L. dz. PWKC/ 316 /2023

dot. postępowania „Modernizacja systemu ciepłowniczego w mieście Pionki” nr PWKC/04/ZP/2023 (nr opublikowany w Dz. UE nr 2023/S 135-431501)

### Wyjaśnienie do treści SWZ

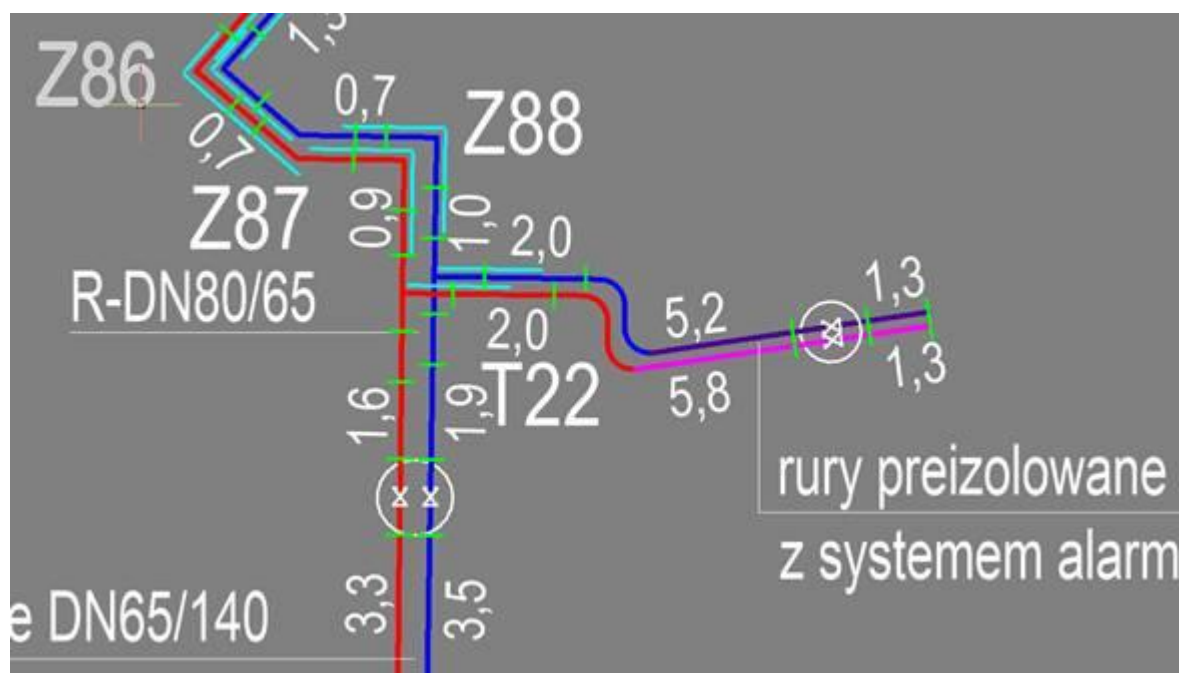
- Minimalny promień gięcia rury 75/162 DN65 wynosi 1,8m. Na odejściu T22 są 2 łuki o znacznie mniejszych promieniach. Niewykonalne.
- Minimalny promień gięcia rury 60/142 DN50 wynosi 1,3m. Na odejściach T21 i T19 przynajmniej po jednym łuku w każdym z nich ma ugięcie na mniejszym promieniu. Niewykonalne.

- Miejsca połączeń rury giętkiej z zakończeniami części sztywnej wypadają tuż przed łukami (szacujemy że chodzi o najwyżej kilkadziesiąt centymetrów). To oznacza pracę złączki na rurze w permanentnym przegięciu i szybkie wystąpienie awarii na rurze przewodowej.

- Ta sama jak w p.3 uwaga dotyczy połączeń mufowych w tych miejscach – hermetyzacji tych połączeń. Ponieważ one znajdują się w strefie przegięcia, mufy będą nieszczelne.

Ze względu na indywidualne wytyczne każdego z producentów dopuszcza się wprowadzenie zmian nieistotnych, jakim jest zmiana minimalnego promienia gięcia, jak np. pokazano dla przyłącza poniżej.

Odnosnie miejsca łączenia rury sztywnej z rurą giętką prosimy o dostosowanie do wytycznych wybranego dostawcy systemu, tego typu zmiany są nieistotne z punktu widzenia pozwolenia na budowę.

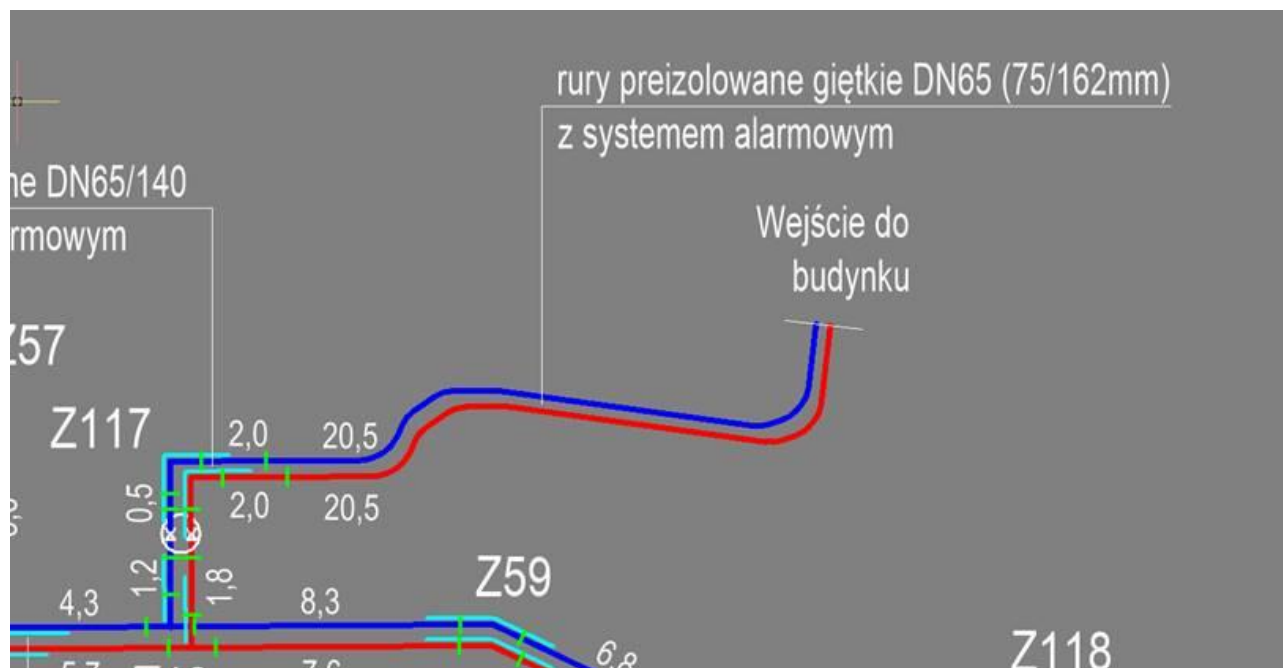
- Wszystkie łączenia rur giętkich ze sztywnymi zostały wyznaczone w strefie obłożenia matami kompensacyjnymi, czyli w strefie przeznaczonej do pracy (przesuwania się) rurociągów. Jest to absolutnie niedopuszczalne – złączki końcowe na rurach muszą się znajdować w strefach niepracujących (w praktyce  $\Delta l = 0$ ). Co w tym wypadku nie zostało spełnione w żadnym z miejsc połączeń.

„-Wszystkie łączenia rur giętkich ze sztywnymi zostały wyznaczone w strefie obłożenia matami kompensacyjnymi, czyli w strefie przeznaczonej do pracy (przesuwania się) rurociągów. Jest to absolutnie niedopuszczalne – złączki końcowe na rurach muszą się znajdować w strefach

niepracujących (w praktyce  $\Delta l = 0$ ). Co w tym wypadku nie zostało spełnione w żadnym z miejsc połączeń."

Zwracamy uwagę, że stwierdzenie poniższe jest nieprawidłowe:

Przykładowo: w przypadku poniższym łączenie rury sztywnej z rurą giętką jest poza strefą kompensacji i nie ma konieczności wprowadzania żadnych
